1. Änderung des Bebauungsplanes „Reitanlage Flamschen“

Hier: Beteiligung der Behörden und sonstiger Träger öffentlicher Belange gemäß
§ 4 Abs. 2 Baugesetzbuch

Von: [REDACTED]
Gesendet: Dienstag, 22. Dezember 2020 09:06
An: Pöppelmann, Nicole
Betreff: 201222 Stellungnahme Stadtwerke Bebauungsplan 103 „Reitanlage Flamschen“, 1. Änderung

Stadtwerke Coesfeld GmbH Eintragung Leitungsrecht BPL 103 Reitanlage Flamschen		
	Planwerk: Hintergrundkarten Maßstab: 1 : 500 Datum: 21.12.2020 Ersteller: XXXXXXXXXX

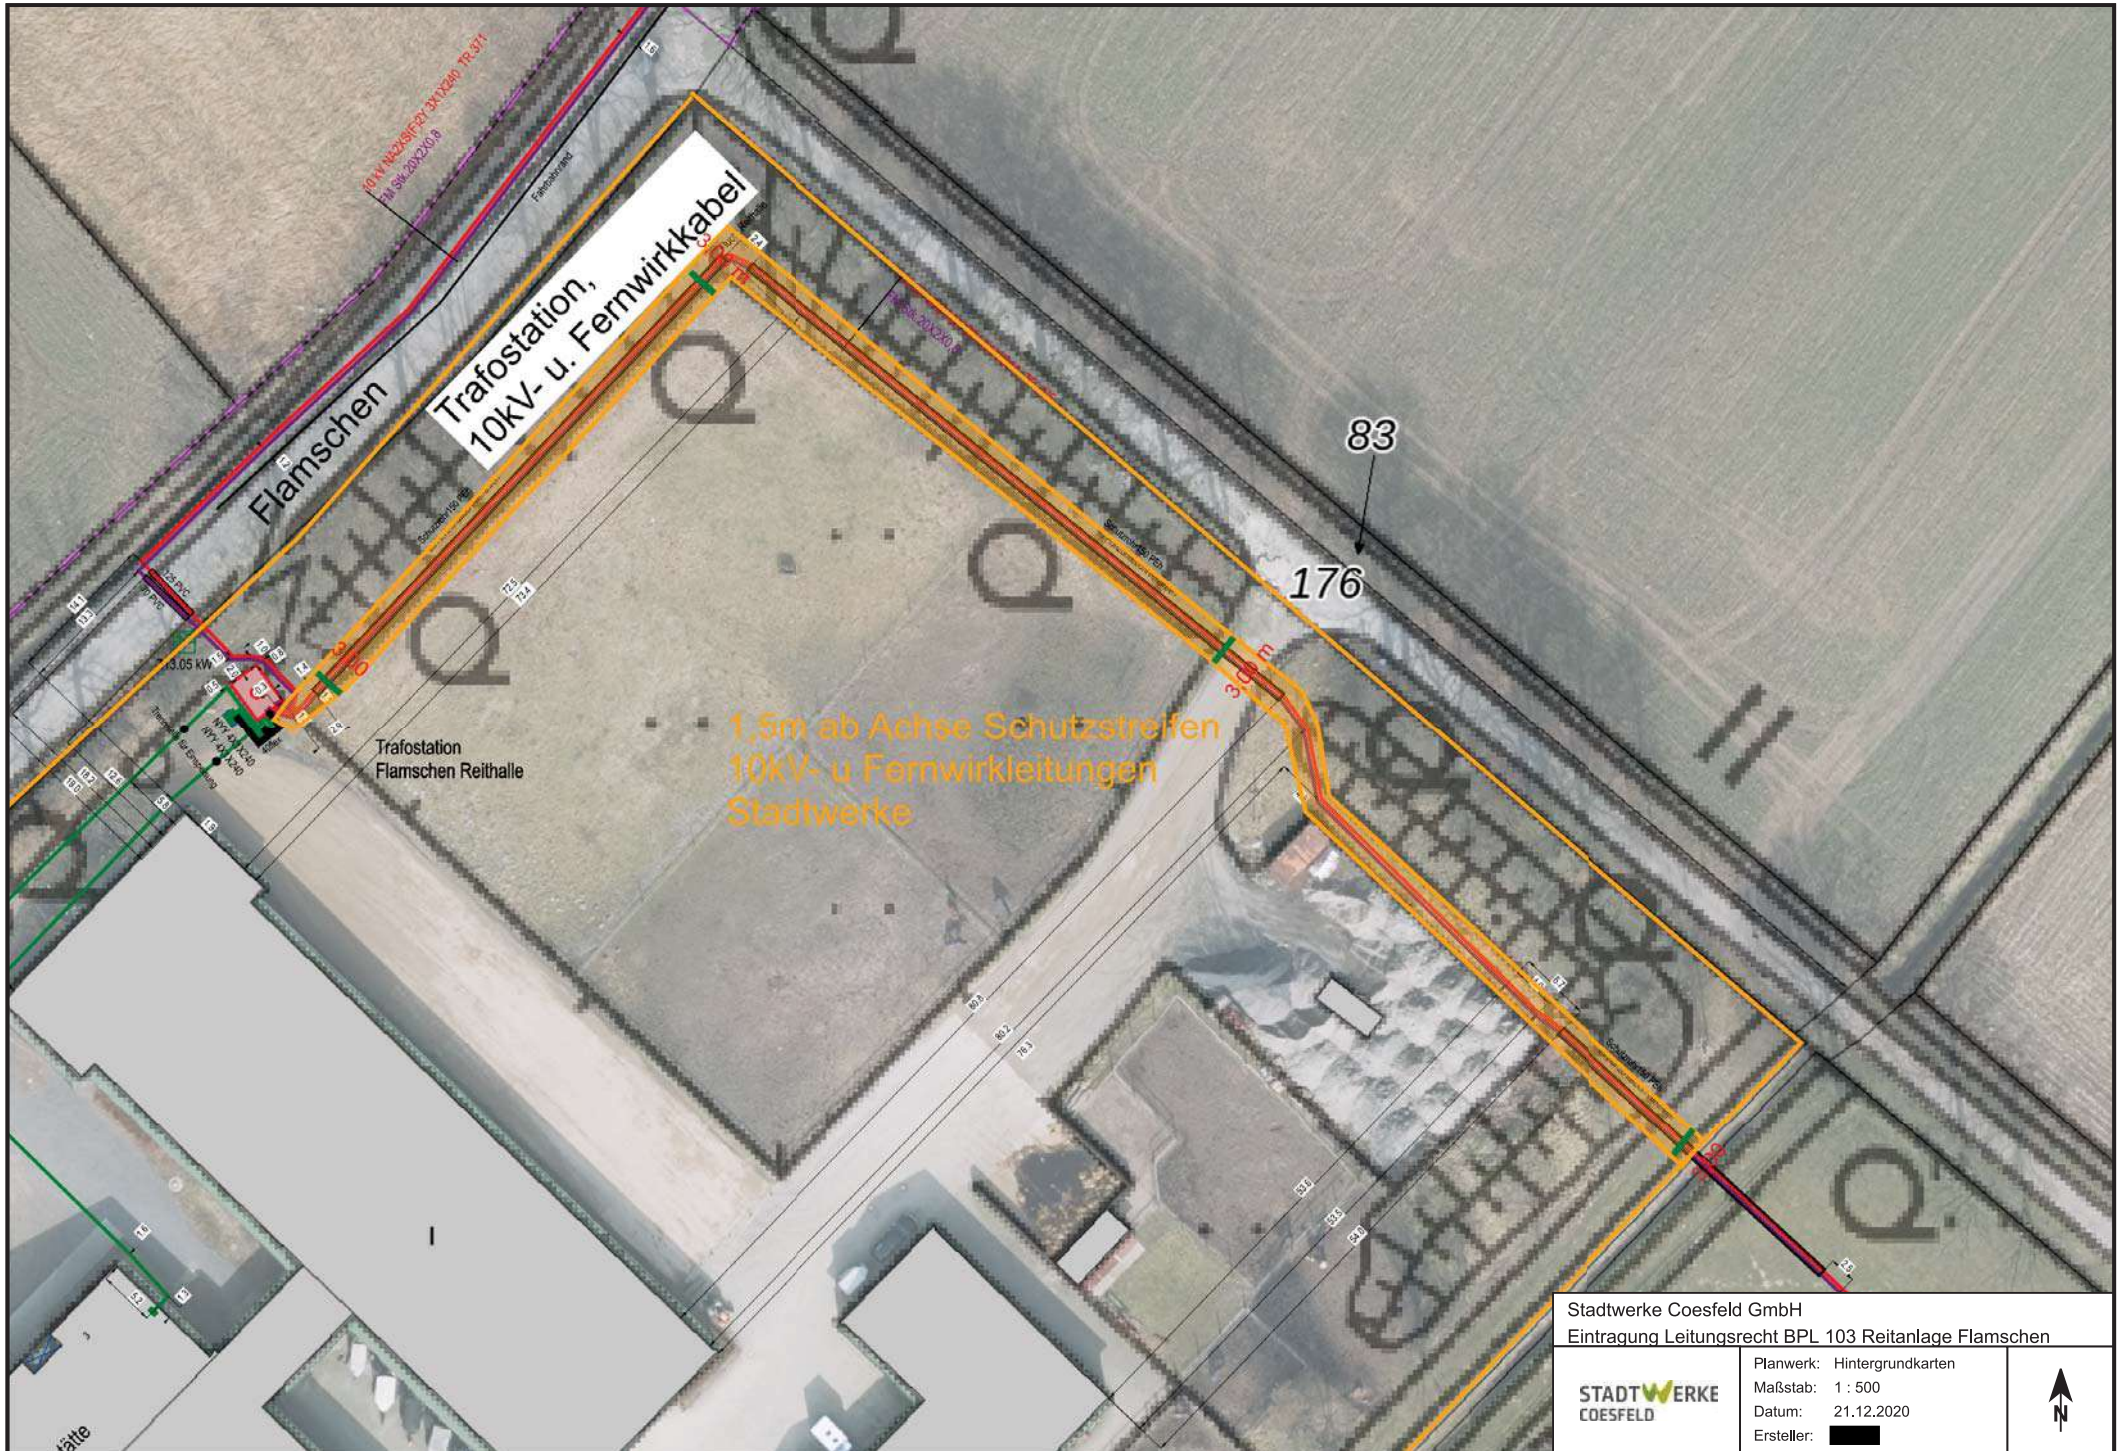
- Im Grundsatz erheben wir keine Einwände gegen obigen Bebauungsplan.
- Da jedoch durch die Änderung des Bebauungsplanes Nebenanlagen auch außerhalb der Bebauungsgrenzen möglich sind, bitten wir um Eintragung eines Leitungsrechtes für unsere 10 kV- und Fernwirkleitungen im nördlichen Grundstücksbereich.

Der Schutzstreifen für diese Leitungen sollte jeweils 1,5m zu jeder Seite ab Achse Leitung betragen. In der Anlage erhalten Sie den aktuellen Leitungsbestand. Sollten Sie für die Eintragung genauere Daten benötigen, bitten wir um Rückmeldung. Die Trafostation ist schon im jetzigen Bebauungsplan gesichert.

1,5m ab Achse Schutzstreifen
10kV- u. Fernwirkleitungen
Stadtwerke
